リコール届出日：令和元年9月4日

リコール届出番号	外-2911	リコール開始日	令和元年9月5日
届出者の氏名又は名称	フォルクスワーゲン 製作国：英国 グループ ジャパン株式会社 製作者名：ベントレー モーターズ リミテッド 代表取締役社長 ティル・シェア 問合せ先：ベントレーコール(フリーダイヤル) 0120-97-7797		
不具合の部位(部品名)	電気配線(電動パワーステアリング装置)		
基準不適合状態にあると認める構造、装置又は性能の状況及びその原因	電動パワーステアリング装置において、電気配線の配策が不適切なため、当該配線がサスペンションフレームとアンダーパネルの間に挟まれているものがある。そのため、走行時の振動等で被覆が削れ、サスペンションフレームに短絡することで警告灯が点灯し、ステアリングのアシスト機能が失われ、最悪の場合、火災に至るおそれがある。		
改善措置の内容	全車両、電気配線の配策状態を点検し、不適切なものは適切な配策へ修正する。なお、ハーネスが挟まれて損傷しているものは、ハーネスを新品に交換する。		
不具合件数	0件	事故の有無	無し
発見の動機	本国からの情報による。		
自動車使用者及び自動車分解整備事業者に周知させるための措置	<ul style="list-style-type: none"> <li>自動車使用者：ダイレクトメール、電話、または訪問により通知する。</li> <li>自動車分解整備事業者：対象台数が少なく使用者の特定が可能なため日整連発行の機関誌に掲載しない。</li> <li>対策実施済車には、運転者席側ドア開口部のドアロックストライカ付近に外-2911のステッカーを貼付する。</li> </ul>

# 改善箇所説明図

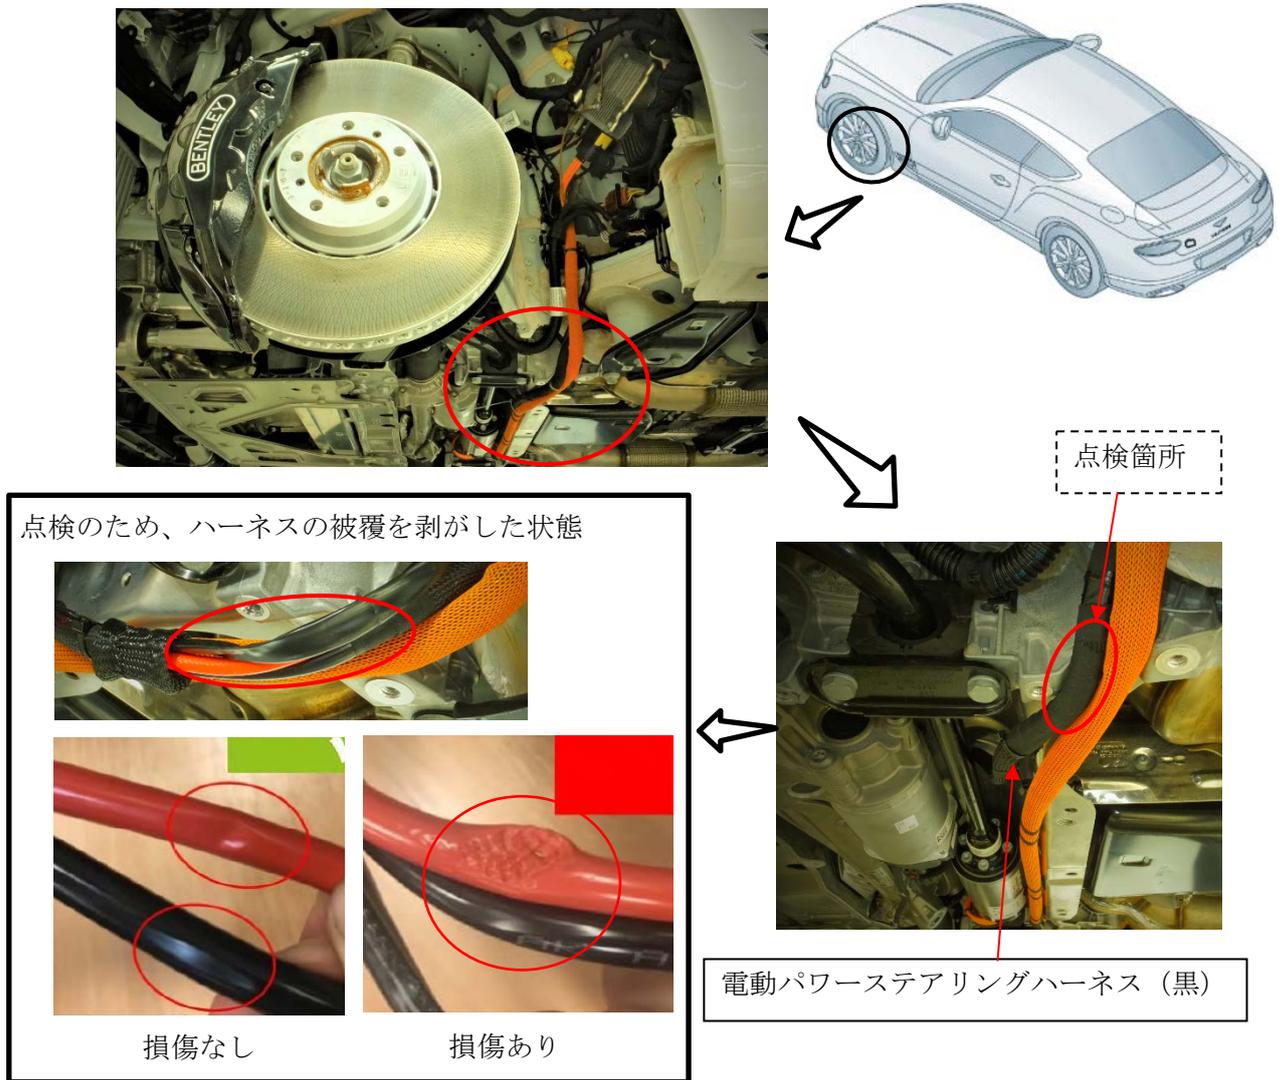
電動パワーステアリング装置において、電気配線の配策が不適切なため、当該配線がサスペンションフレームとアンダーパネルの間に挟まれているものがある。そのため、走行時の振動等で被覆が削れ、サスペンションフレームに短絡することで警告灯が点灯し、ステアリングのアシスト機能が失われ、最悪の場合、火災に至るおそれがある。

全車両、電気配線の配策状態を点検し、不適切なものは適切な配策へ修正する。なお、ハーネスが挟まれて損傷しているものは、ハーネスを新品に交換する。

改善後は、フロントサブフレームに赤色のペイントを行い識別とする。
